Beurteilung

realgrün Landschaftsarchitekten, München

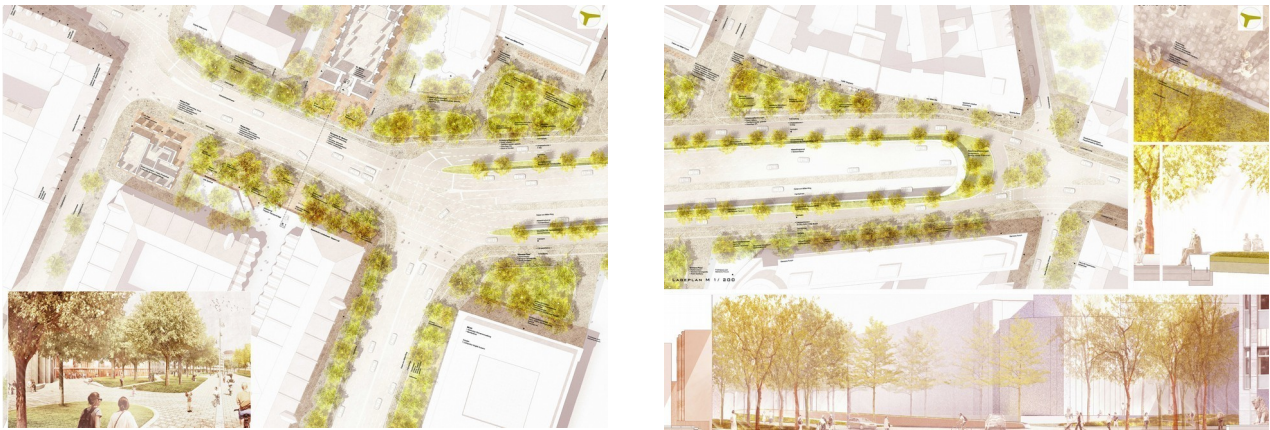
Die Rahmung der Tunnelrampe mit Felsenbirnen wird im Preisgericht kontrovers diskutiert.

Die Wahl des im übrigen Jahresverlauf eher unauffälligen Sträucher-Motivs kann jedoch abgesehen von ihrer Farbwirkung an dieser Stelle nicht klar nachvollzogen werden. Die Pflanzanordnung erscheint als zu schematisch.

- Der vorgeschlagene spürbare Eingriff in den Baumbestand kann grundsätzlich nur bei einer deutlichen Qualitätsverbesserung insbesondere auch in Bezug auf die Nutzung der Freiflächen nachvollzogen werden. Umfangreiche Baumfällungen ausschließlich für eine gestalterische Aufwertung des Bereichs um die Tunnelrampen vorzusehen, werden vom Preisgericht kritisch gesehen.

- Das Motiv der Mooswände an den Innenseiten der Tunnelwände wird zwar als interessanter Beitrag gewertet, jedoch bestehen Zweifel an der dauerhaften technischen Realisierbarkeit aufgrund der starken Hitzeeinwirkung in den Sommermonaten.

- Die Verwendung der Münchener Gehwegplatte im Bearbeitungsgebiet erscheint ausgehend von der Analyse der Verfasser nachvollziehbar. Es sollte jedoch geprüft werden, ob eine Akzentuierung von Teilbereichen im Planungsgebiet auch im Belag ablesbar sein könnte.

- Ob die weitläufigen befestigten und damit versiegelten Flächen einer entsprechenden Nutzung zugeführt werden können oder ob eine Entsiegelung und Bepflanzung der Flächen zielführend wäre, ist im Weiteren zu prüfen.

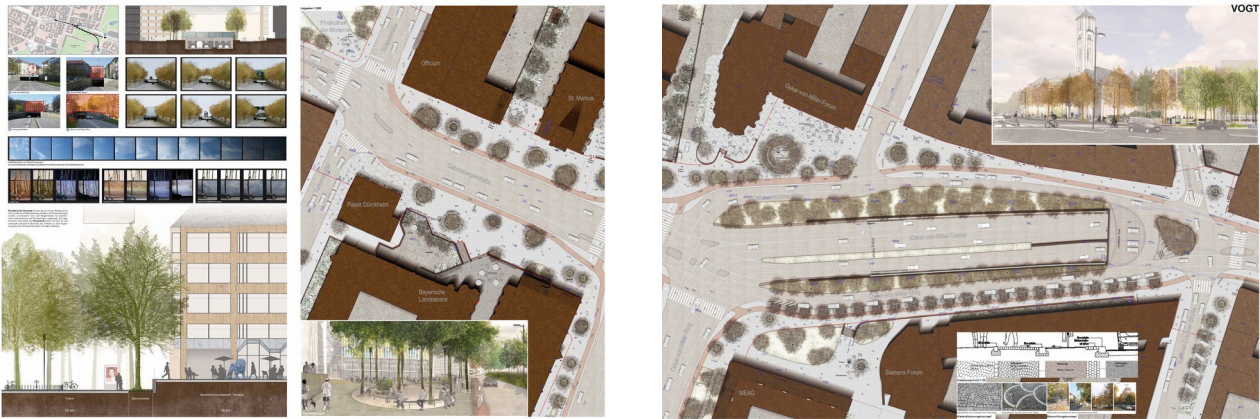
- Die dargestellte Veränderung im Bereich des Tunnelportals bedeutet einen unverhältnismäßig großen baulichen, logistischen und finanziellen Aufwand und sollte unterbleiben.
- Im Bereich der Tunnelrampe ist die Mittelwand im nicht überdeckten Bereich darzustellen.
- Die geänderte Einmündung der seitlichen Oberflächenfahrbahn im Kreuzungsbereich Oskar-von-Miller-Ring/ Gabelsbergerstraße wird seitens des Kreisverwaltungsreferates mangels

Gewährleistung der Sicherheit der querenden Fußgänger_innen abgelehnt. Die Verfasser müssen nachweisen, dass sie trotz geänderten Straßenverlauf die Einmündung entsprechend der vorgegeben Verkehrsplanung realisieren können (siehe Vorbemerkungen).

- Der Zugewinn der freiräumlichen Qualität durch die veränderte Belagsdecke in der südlichen Amalienstraße muss mit dem erhöhten baulichen Aufwand abgewogen werden.

- Die Statik der bestehenden Tunneldecke lässt nicht den erforderlichen Aufbau zur Pflanzung von großkronigen Bäumen zu. Nur Großsträucher erscheinen möglich.

- Das Beurteilungsgremium bezweifelt, dass an diesem Ort und in dem angebotenen Umfang die Rasenflächen zum Liegen oder Verweilen genutzt werden. Es wird angeregt, die Grünflächen je nach Situation und Umfeld mit anderen Vegetationsformen und Widmung zu variieren.

- Gemäß Rückfragenprotokoll müssen die Vorschläge für die Ideenbereiche dergestalt sein, dass der Realisierungsteil auch ohne diese umsetzbar ist. Im Bereich des von-Branca-Hauses sind im Bestand umfangreiche, von Stützmauern gefasste Podeste auf privatem Gelände. Östlich des Palais Dürkheim befinden sich notwendige Kinderspielflächen, bei denen ein Eingriff nicht möglich ist. Da die Umsetzbarkeit der von den Verfassern vorgeschlagene Veränderung an den Podesten ungeklärt ist, ist der mögliche Erhalt des Bestandes darzustellen. In einem separaten Ausschnitt kann die Situation mit Rückbau der Podeste dargestellt werden.

- Die Ausführung von Gehwegen und Radwegen im gleichen Belag (Gehwegplatten) mit einer Abtrennung ohne taktile Kante wird hinsichtlich der Barrierefreiheit kritisch gesehen.
